Technical Notice / Note Technique / Nota Tecnica

CU624

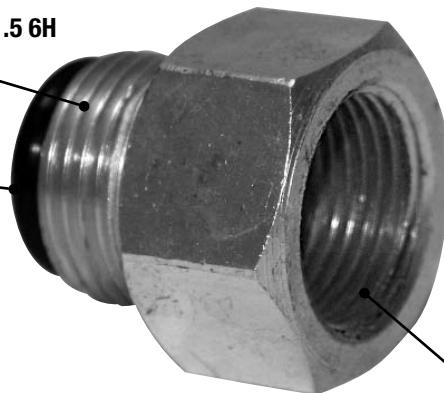
The engine oil cooler in this radiator use metric cooler line fittings.

If your vehicle was built prior to 1995, it is most likely that the engine oil cooler fittings will have Imperial threads.

METRIC / MÉTRIQUE / MÉTRICO M20 - 1.5 6H

IMPERIAL 3/4-18 UNS 2B

In this case, please install the enclosed adapters for applications with Imperial engine oil cooler fittings.

O-Rings need to be installed on the fitting prior to installation / *Le joint torique doit être positionné avant l'installation* / Los anillos tóricos deben instalarse en el acoplador antes de la instalación
